PIANO DI CARATTERIZZAZIONE AI SENSI DEL D.LGS 152/06 - REVISIONE 1 ALLA LUCE DELLA CONFERENZA DI SERVIZI DEL 23/04/2021

Committente: **Comune di Avellino (AV)**
Piazza del Popolo, 1 - 83100 Avellino (AV)

Località: Villaggio Genova - Campo Genova - Avellino (AV)

OGGETTO: Area “Campo Genova” ubicata nel comune di Avellino.
Piano di Caratterizzazione presentato dal Comune di Avellino, ai sensi dell’art. 242 del D.
Lgs 152/2006 e ss.mm.ii..
Valutazioni.

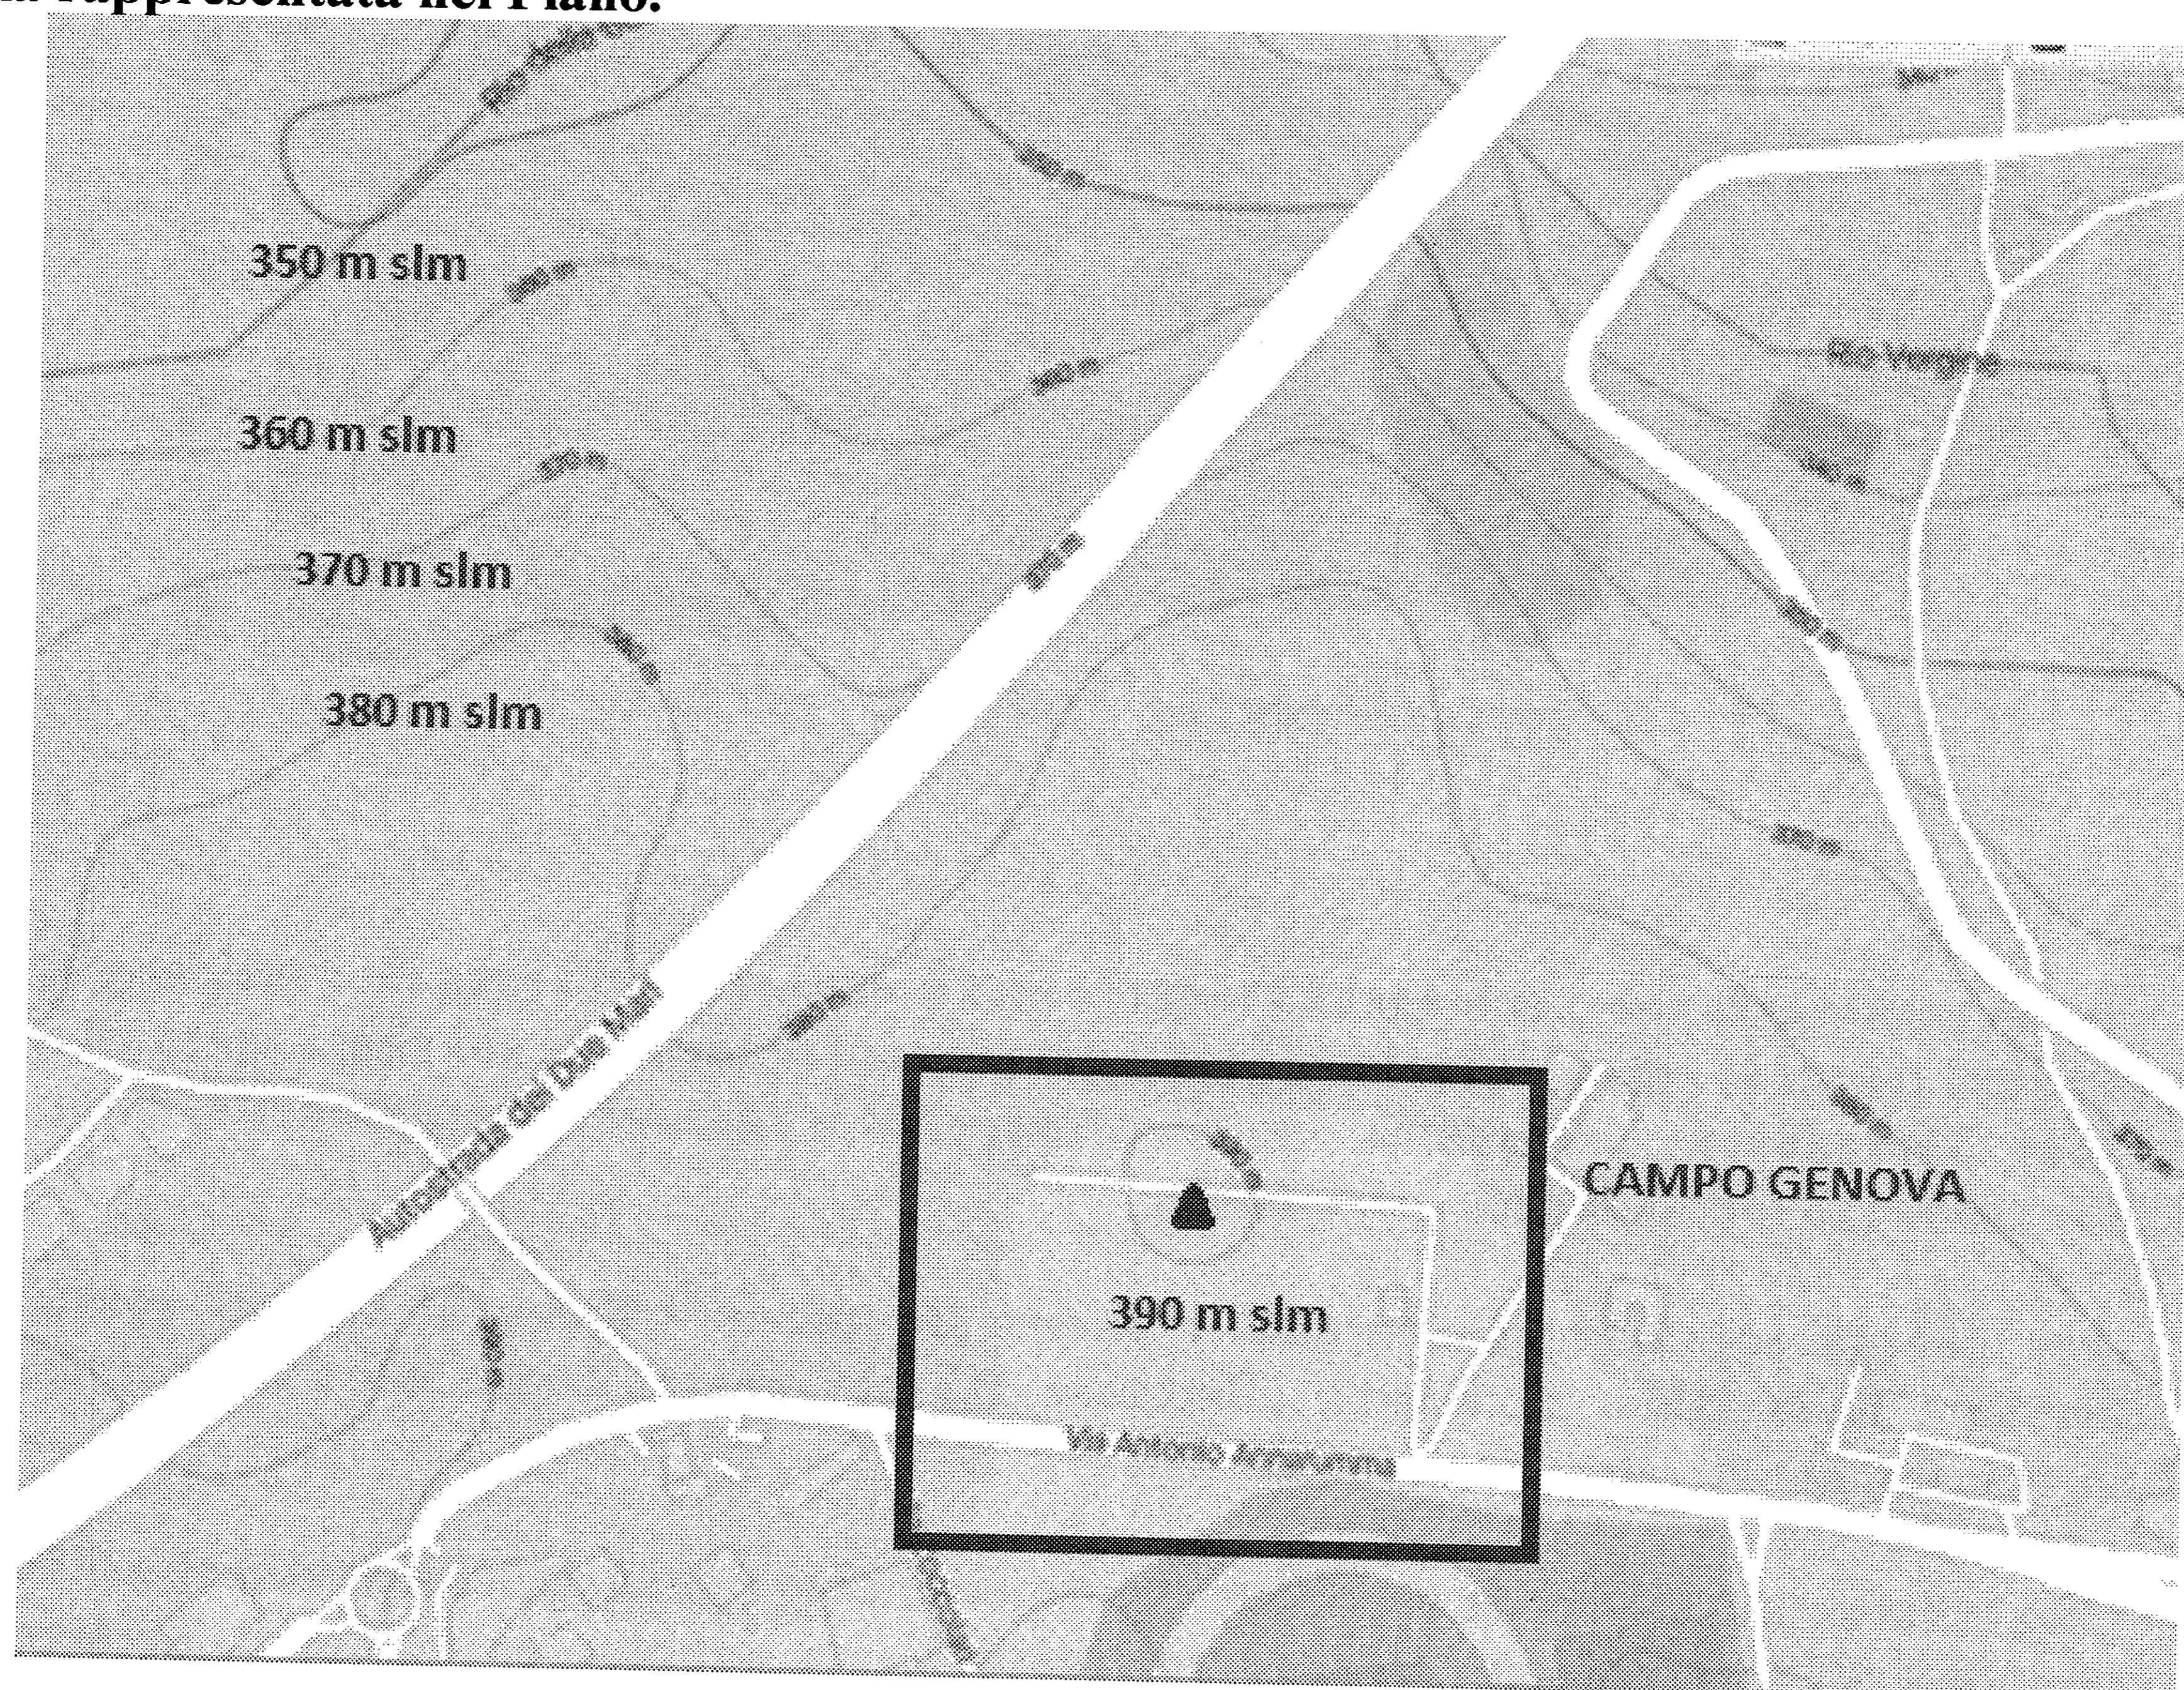
Si evidenzia che, riguardo questo aspetto, l'area è ubicata, dal punto di vista morfologico, su di un crinale collinare degradante in maniera più marcata verso la parte Nord del sito (opposta rispetto allo Stadio comunale), proprio in corrispondenza dei sondaggi, considerati dal redattore del PdC, invece, come "bianchi".

La situazione morfologica appena evidenziata è visibile nella planimetria riportata nella pagina seguente, dove le curve di livello su di essa riportate, mostrano una condizione opposta, rispetto a quella rappresentata nel Piano.

Anche le “trincee geognostiche” realizzate nel giugno 2020, hanno dato tale indicazione in quanto il piano di campagna originario, rinvenuto a circa -2,50 m di profondità rispetto al piano di calpestio attuale del piazzale, ha una direzione di versante opposta a quella visibile oggi.

Fig. 6.4 - Sezione geologica Sud– Nord (T1-T2 – vedi fig. 3.3)

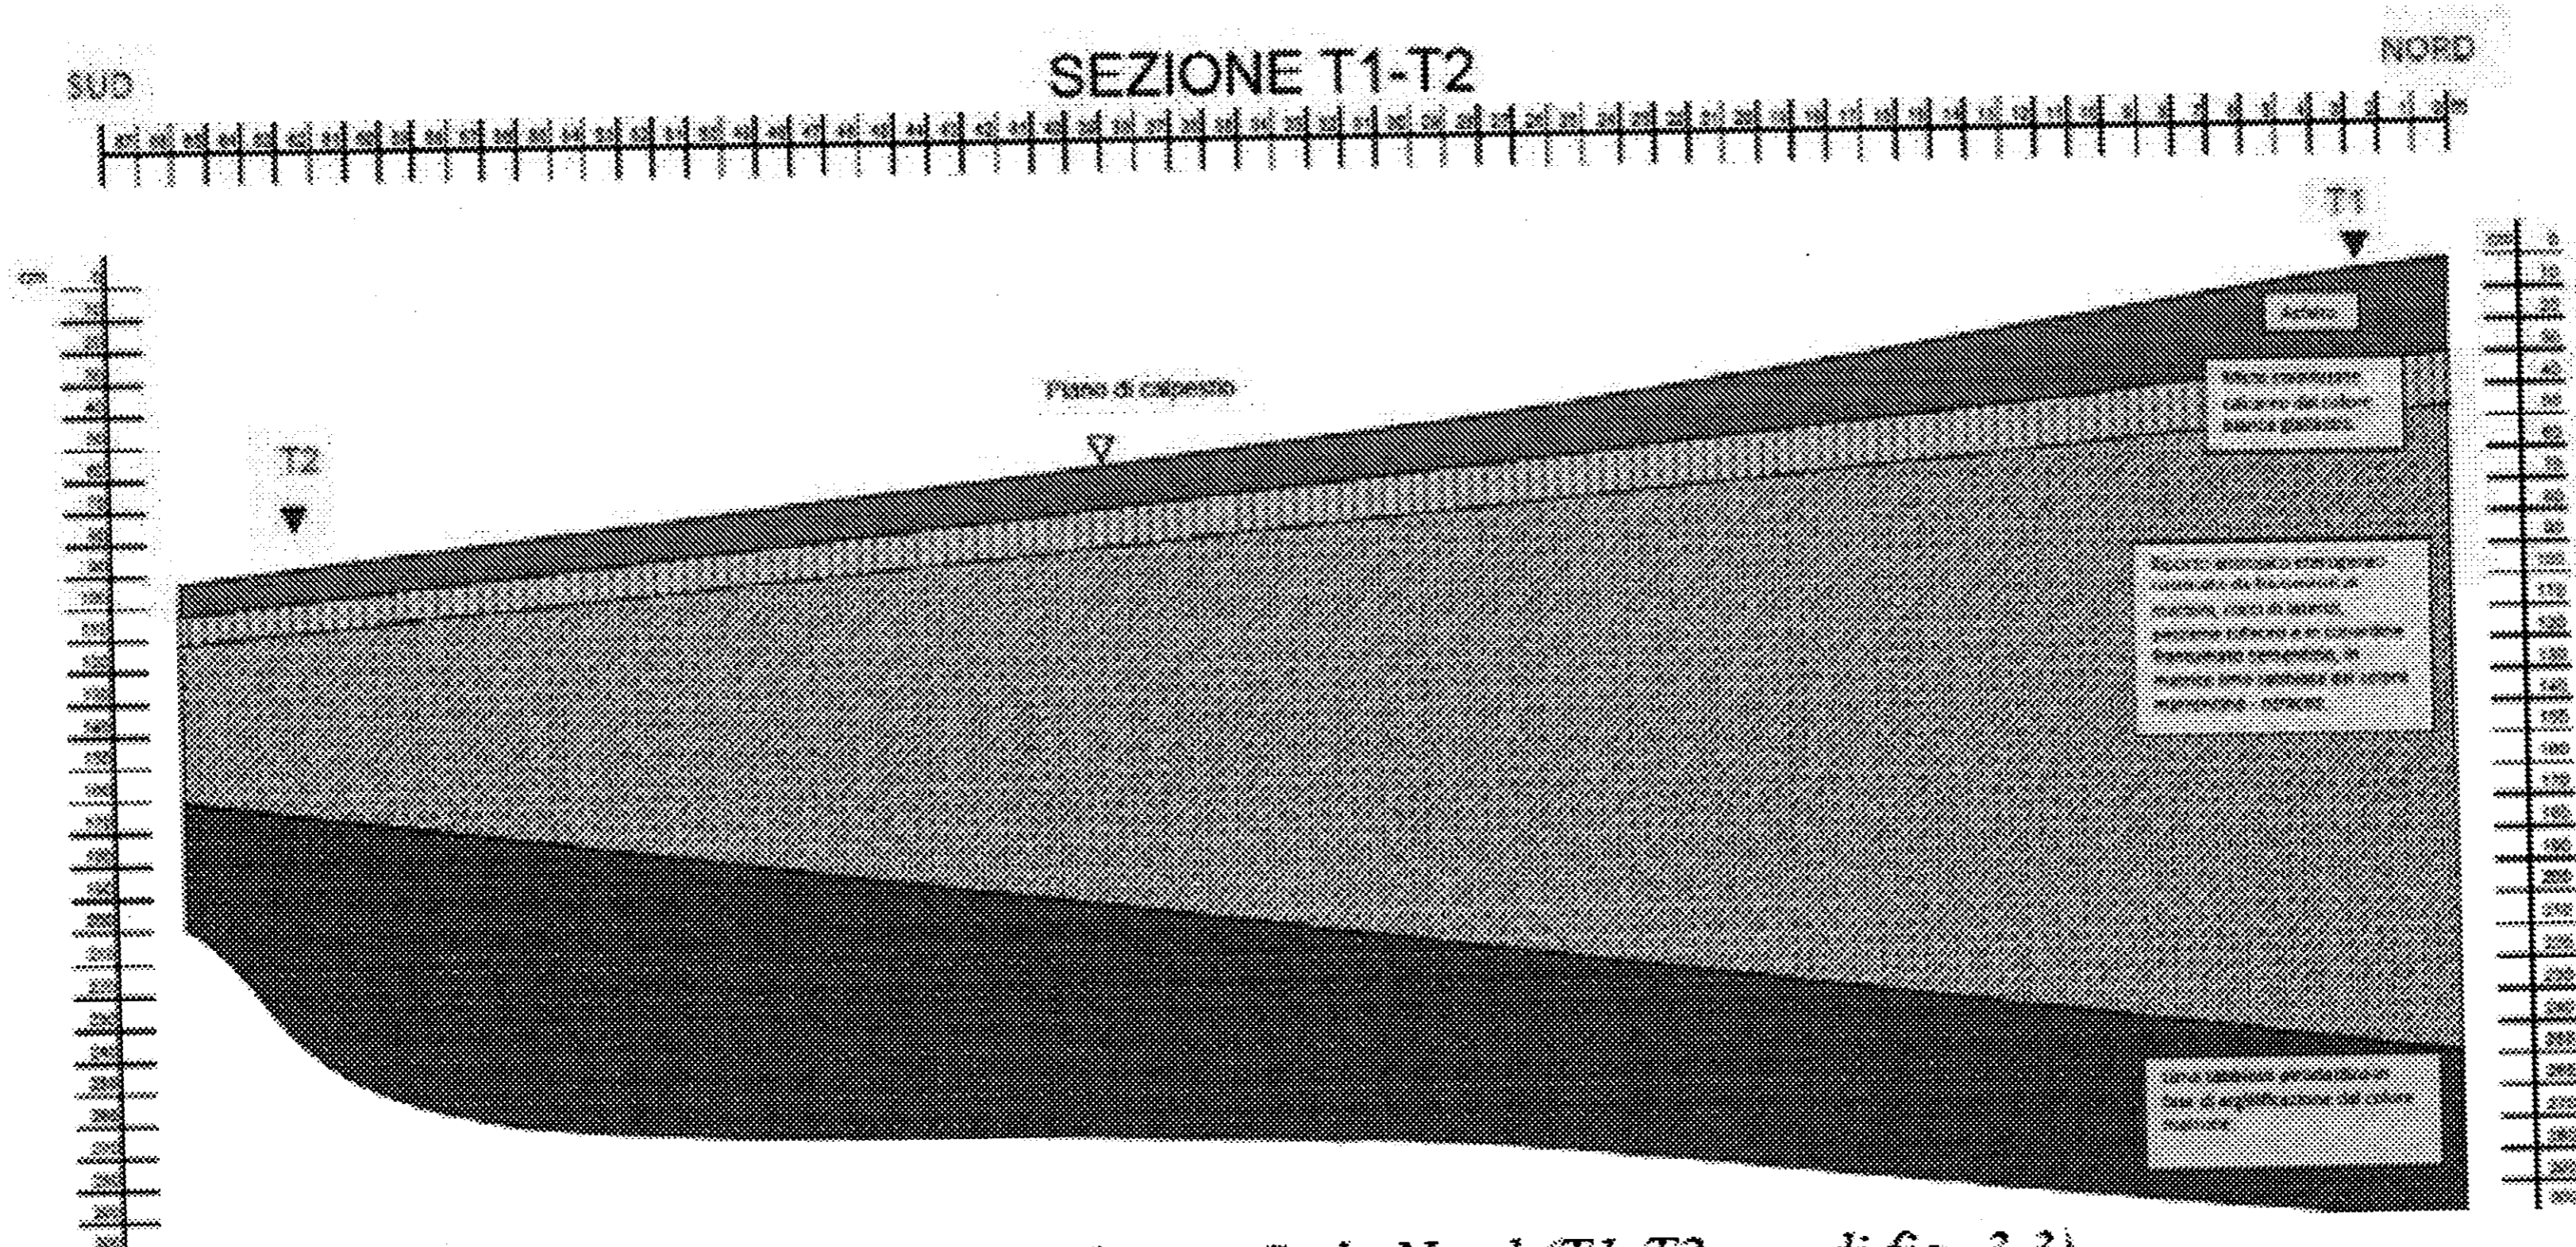
Difatti, potrebbe essere diversa rispetto a quella indicata nel Piano e seguire gli strati litologici - limo sabbiosi piroclastici argillificati – indicati nello stralcio allegato al PdC Fig. 6.4 - Sezione geologica Sud– Nord (T1-T2 – vedi fig. 3.3) riportato di seguito, che hanno, appunto, una direzione contraria a quella del profilo attuale del piazzale di Campo Genova.

In tal caso, verrebbe meno anche l’assunto che il piezometro Pz1 sia da considerarsi come monte idrogeologico, punto in cui, a differenza degli altri piezometri presenti sul sito, è stato rilevato il superamento del Manganese, circostanza anomala rispetto a quanto rappresentato dalla SGI Ingegneria circa i valori di fondo di detto parametro.

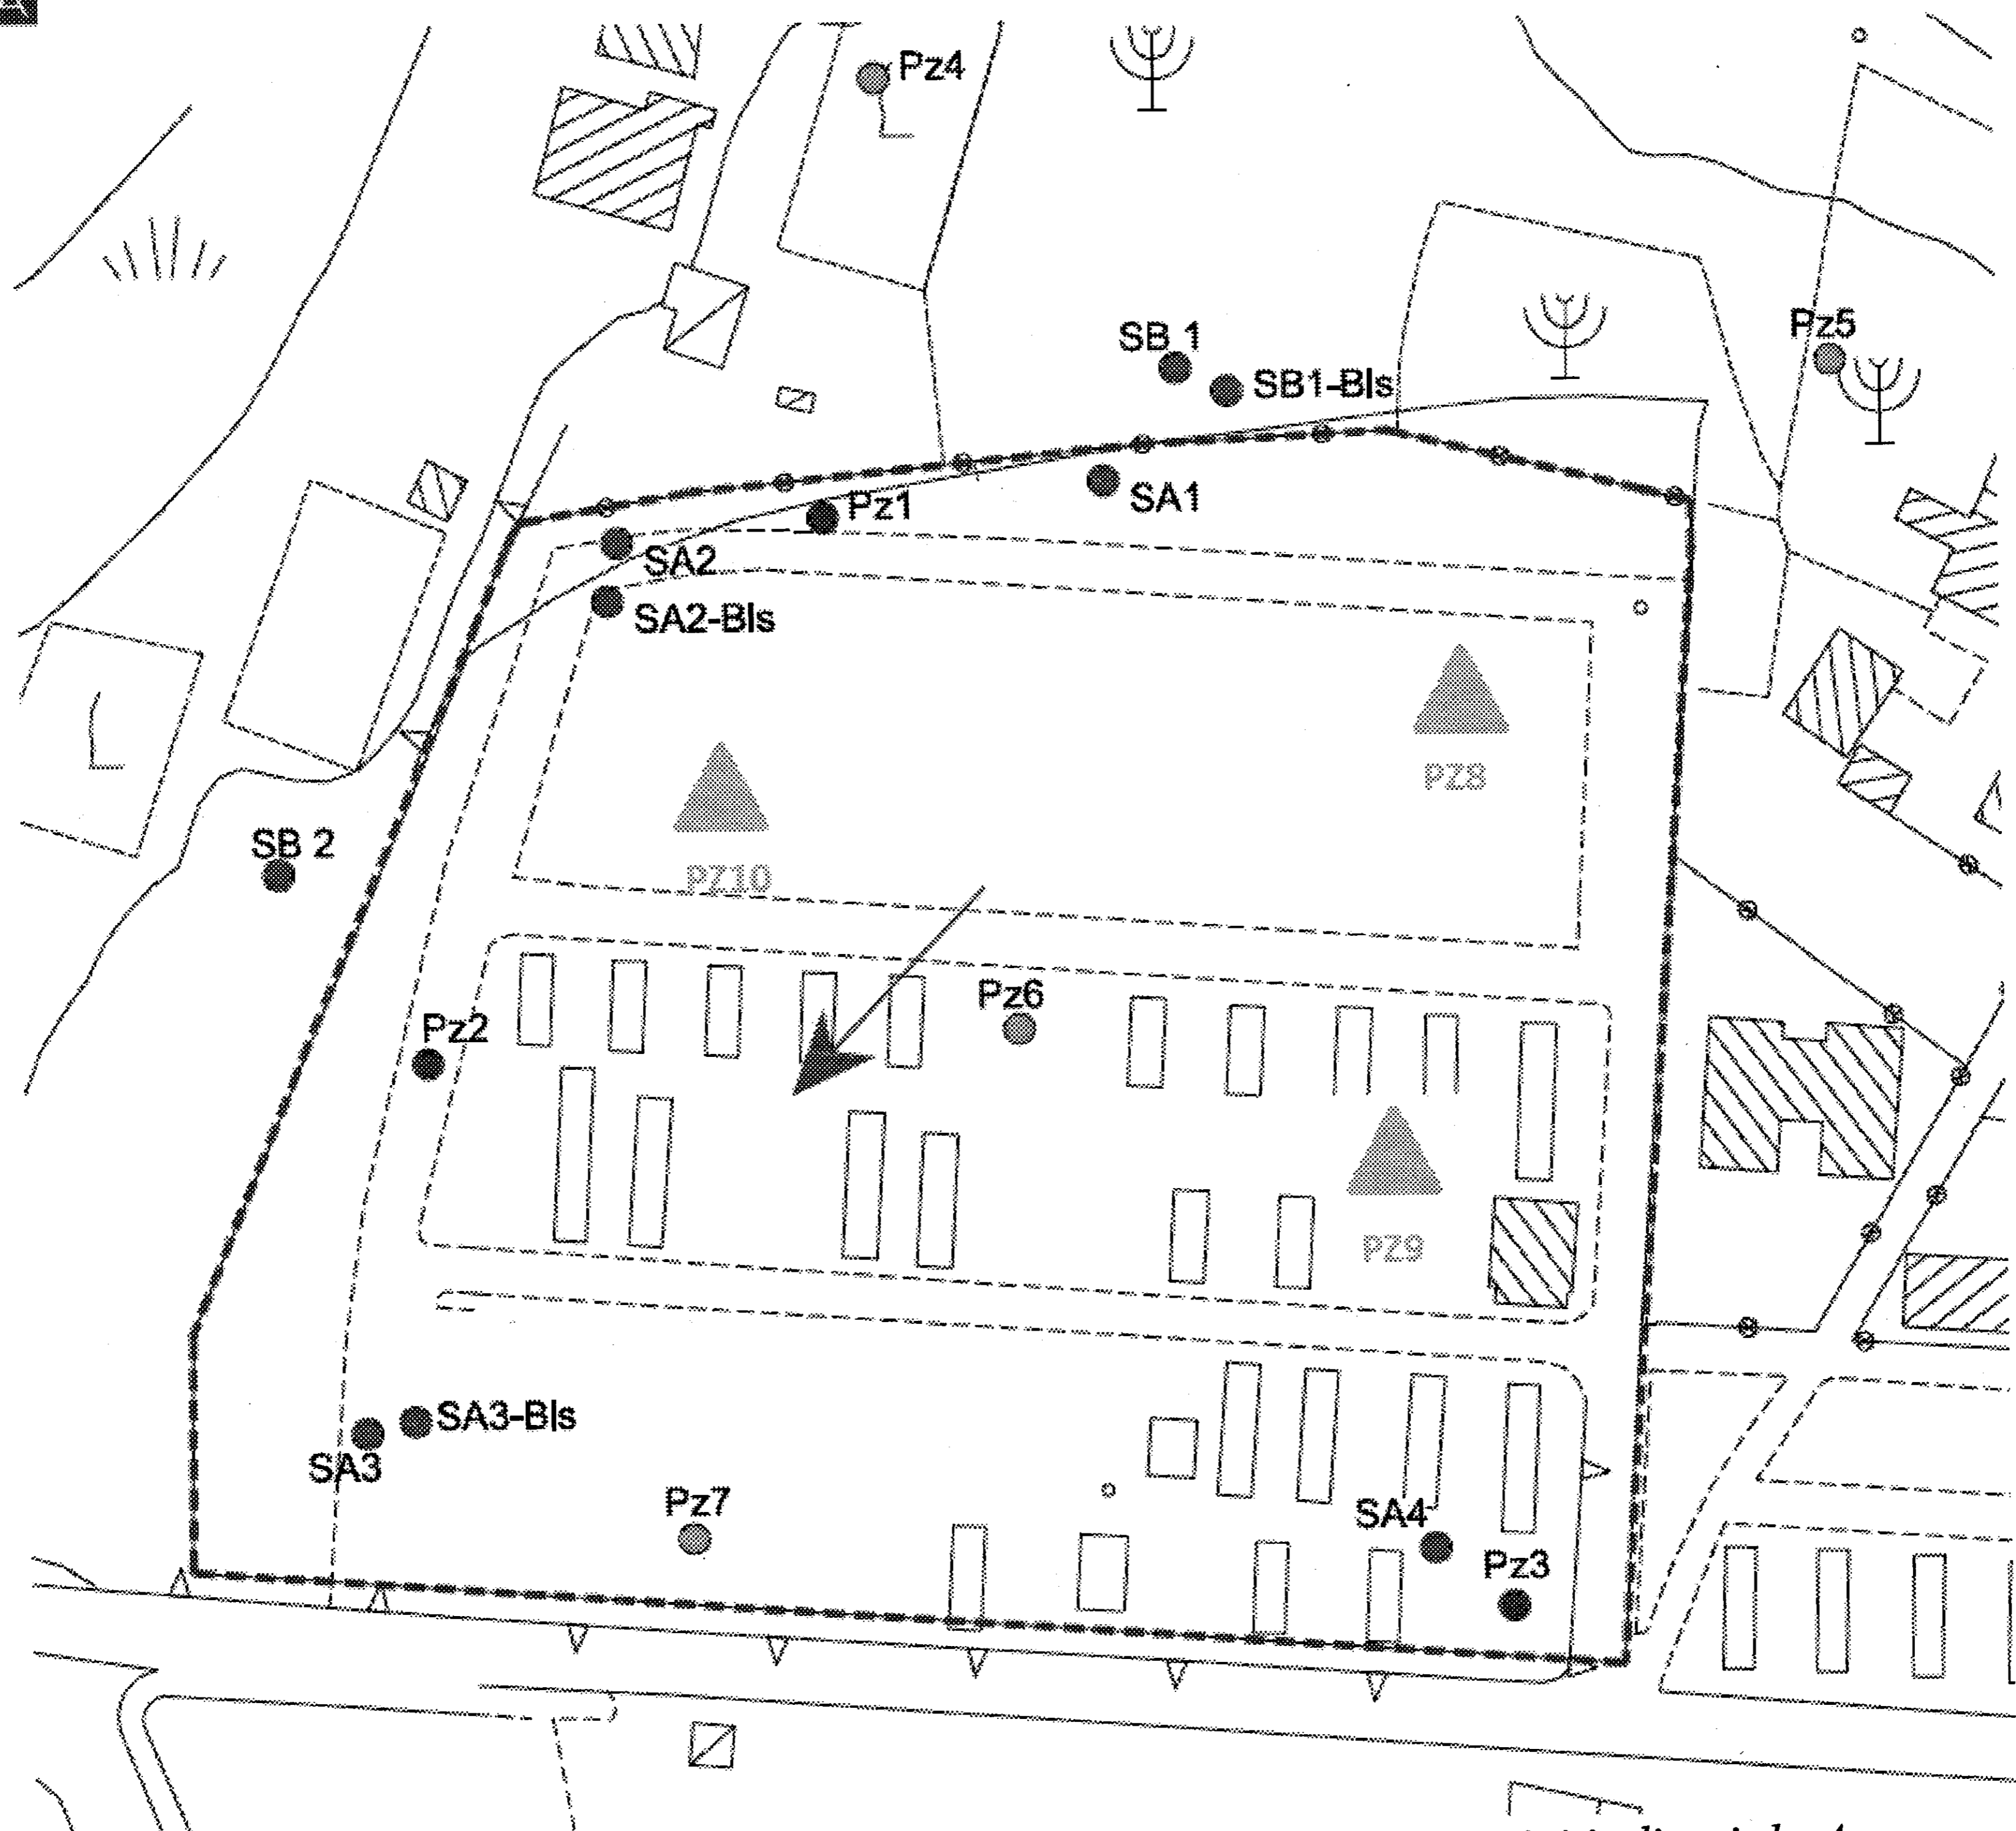
Nel merito, si rappresenta la necessita di integrare i sondaggi previsti nel PdC realizzandone, almeno, altri 3 nei punti indicati (triangoli gialli-Pz8, Pz9 e Pz10) nello stralcio della “Carta ubicazione Indagini proposte” (allegata al PdC), che si riporta nella pagina seguente, ai quali, è stata assegnata una numerazione progressiva rispetto a quelli già previsti nel Piano.

Si precisa che il sondaggio denominato Pz8 dovrà, anch'esso, essere attrezzato a piezometro.
